监理工作联系单

工程名称：大连上电远洋光伏发电有限公司 12MWp（大连中远川崎）屋顶分布式光伏发电项目
编号：DLZY-ZHJL-LXD-002

事由：关于管舫车间并网前预验收质量缺陷问题

图 1：直流正负电缆有交叉现象。

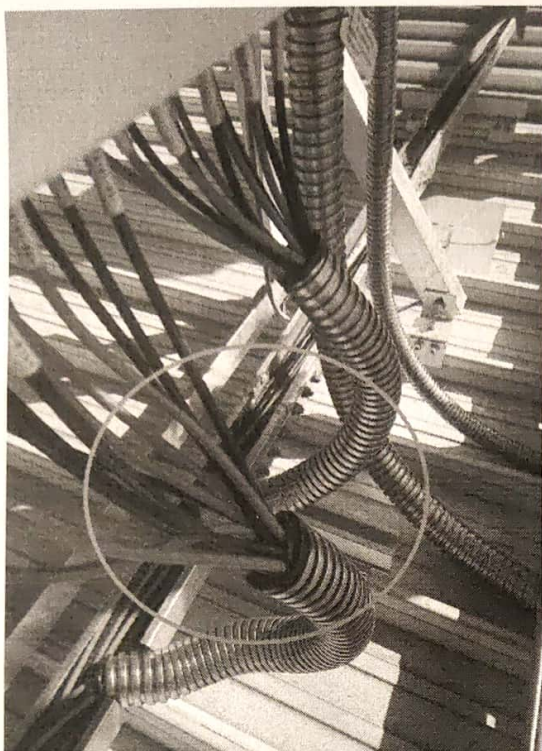
内容：1、直流正负电缆有交叉现象。

图 4：电缆线管未放置到桥架内。

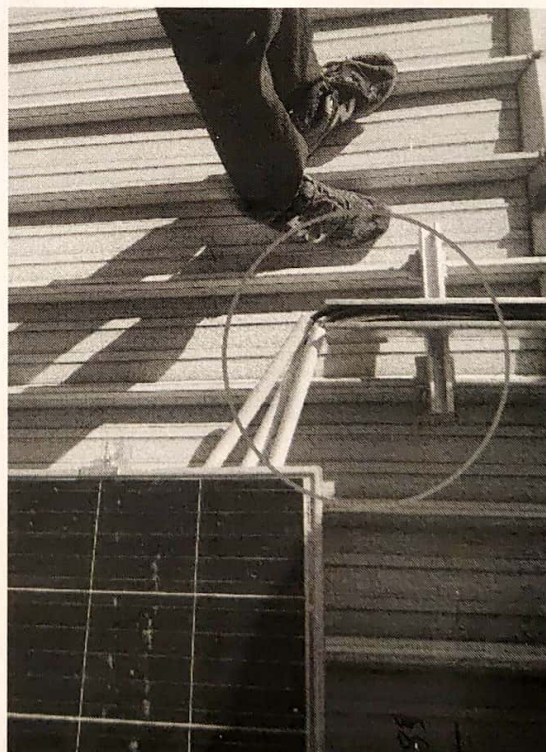
4、电缆线管未放置到桥架内。

图 5：光伏阵区内未敷设主接地网，支架组件未达到有效接地。

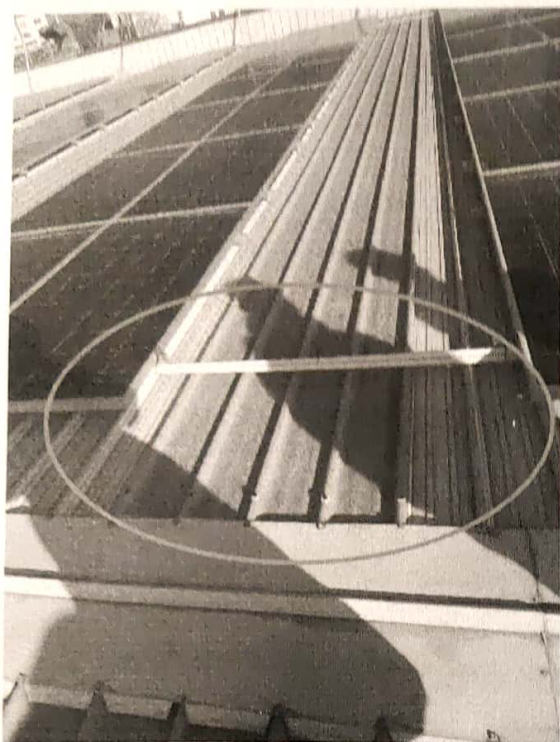
5、光伏阵区内未敷设主接地网，支架组件未达到有效接地。

图 6：绑扎扎丝混乱、感观不好。

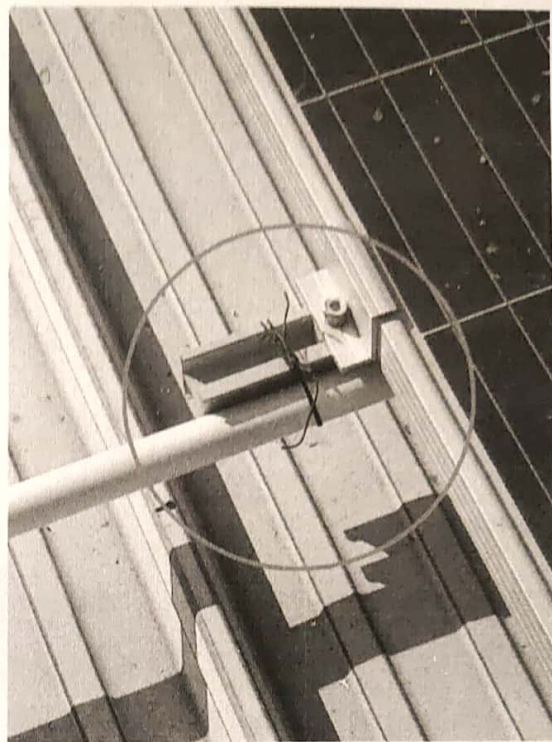
6、绑扎扎丝混乱、感观不好。

图 7：电缆管绑扎不牢固。

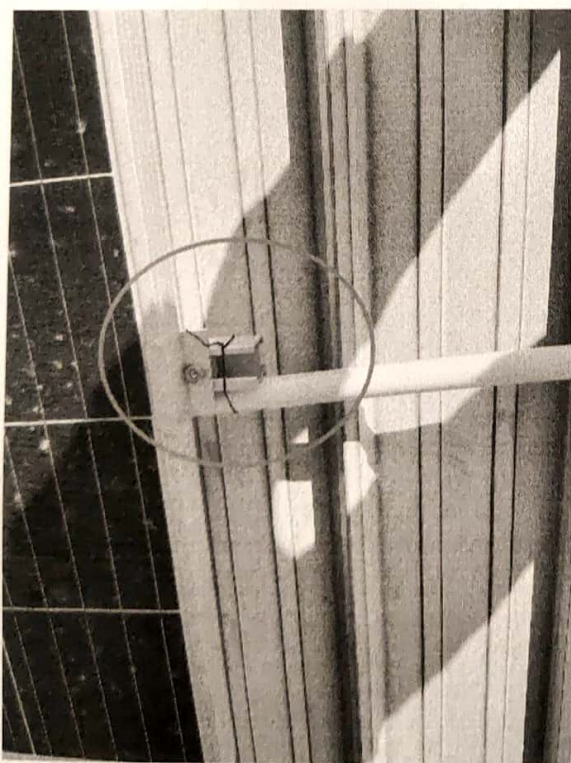
7、电缆管绑扎不牢固，应多绑扎两道以上。

图 8：检修通道未固定。

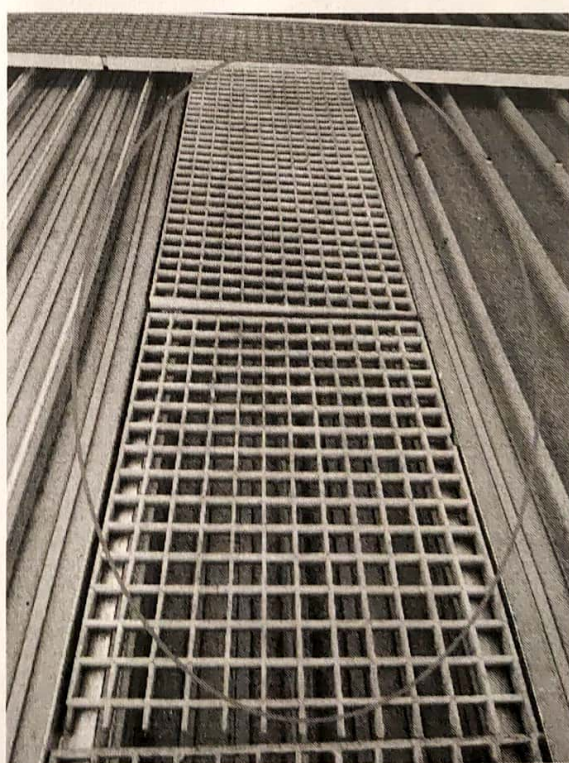
8、检修通道未固定。

图 9：直流电缆穿管未封堵。

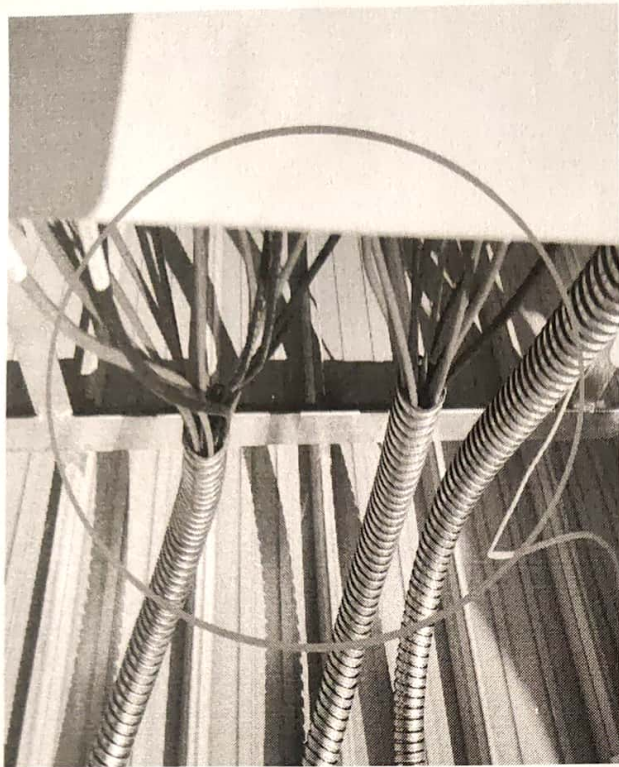
9、直流电缆穿管未封堵。

图 10：检修通道角钢铺放不到位。

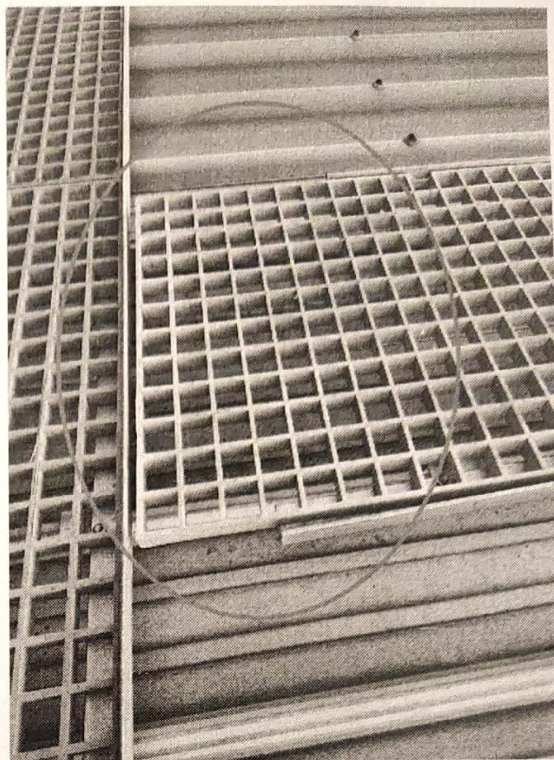
10、检修通道角钢铺放不到位。

图 11：直流电缆未绑扎。

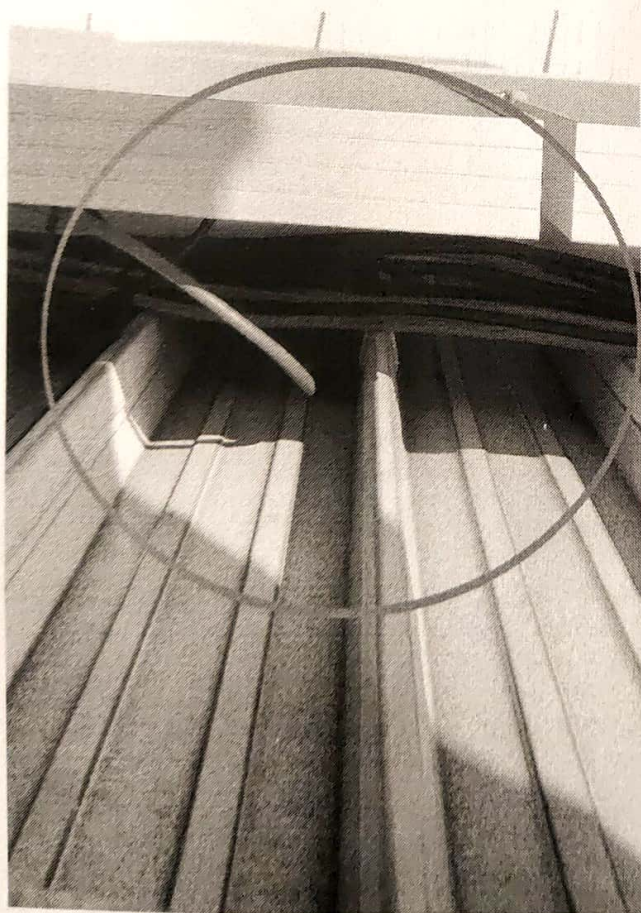
11、直流电缆未绑扎。

图 12：电缆桥架盖板未安装。

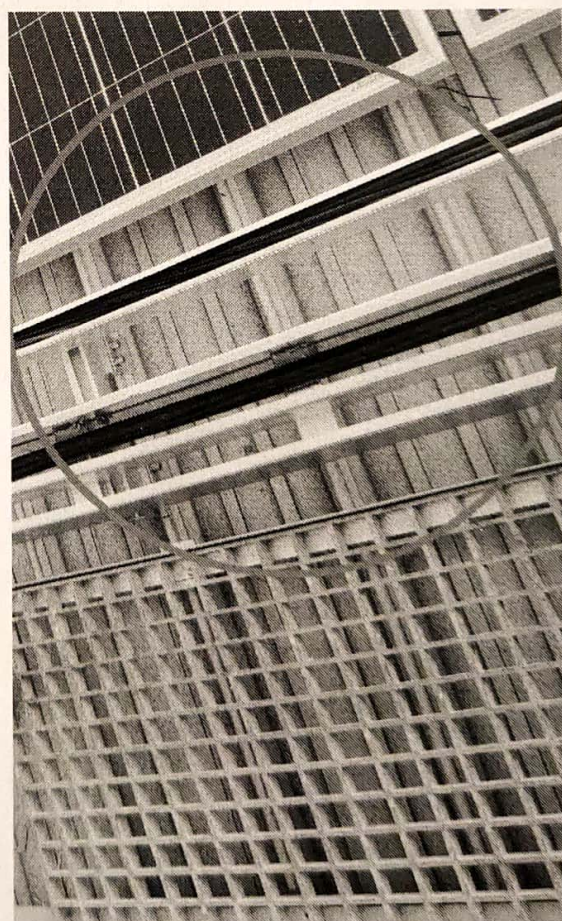
12、电缆桥架盖板未安装。
